Oggetto: Provvedimento Autorizzatorio Unico Regionale (PAUR). Convocazione Conferenza dei Servizi ai sensi dell'art. 27-bis, comma 7, del D.Lgs 152/06 e s.m.i. Società Agricola Ripro-Avicola S.r.l. – Allevamento avicolo Bellante (TE). Codice Pratica: 23/0047824. Riscontro nota acquisita al prot. ARTA n. 15385 del 24.04.2024

**Procedimento su Istanza per il rilascio del Provvedimento Autorizzatorio Unico Regionale (PAUR)
Società Agricola Ripro-Avicola Srl
Comune Bellante (TE)**

Valutazioni tecniche ai fini della modifica sostanziale dell'AIA

Società: Società Agricola Ripro-Avicola Srl
Località: Chiareto, Comune di Bellante (TE)

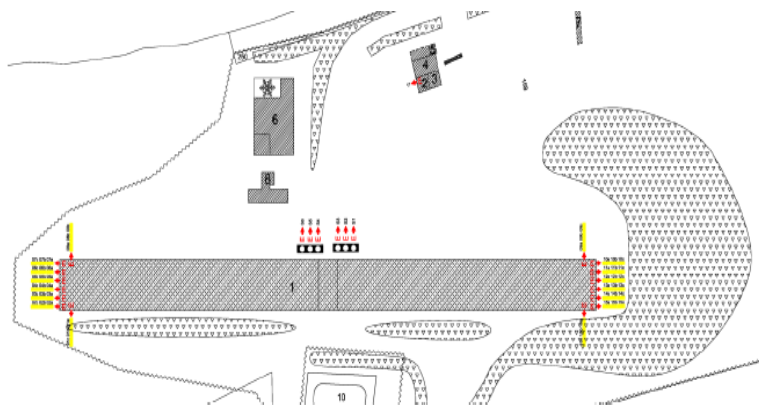
L'allevamento è costituito da 1 capannone a 3 piani diviso simmetricamente in 2 box per piano. Ciascun box è dotato di 8 ventole disposte in modo apicale come da figura seguente:

Le sorgenti di rumore sono le 48 ventole di aereazione (24 per lato sui 2 lati corti).

Sono presenti n. 2 recettori posti a distanza pari a 130 e 150 metri rispettivamente dallo stabilimento in direzione di uno dei lati corti. I ricettori si trovano in posizione sopraelevata rispetto all'allevamento e la scarpata funge da schermo naturale alla propagazione del rumore soprattutto per le ventole più basse.

- ⇒ Collaudo acustico post operam alla massima potenzialità;
- ⇒ Ripetizione verifica del rispetto dei limiti vigenti in occasione di modifiche sostanziali per l'impatto acustico e comunque con cadenza almeno quinquennale;
- ⇒ Nell'ambito del proprio SGA, l'azienda dovrà predisporre il Piano di Gestione del rumore conforme alle BATc, che contenga tutte le azioni per ridurre l'impatto acustico, come l'adeguata e periodica manutenzione e pulizia delle ventole, con registrazione di tali operazioni
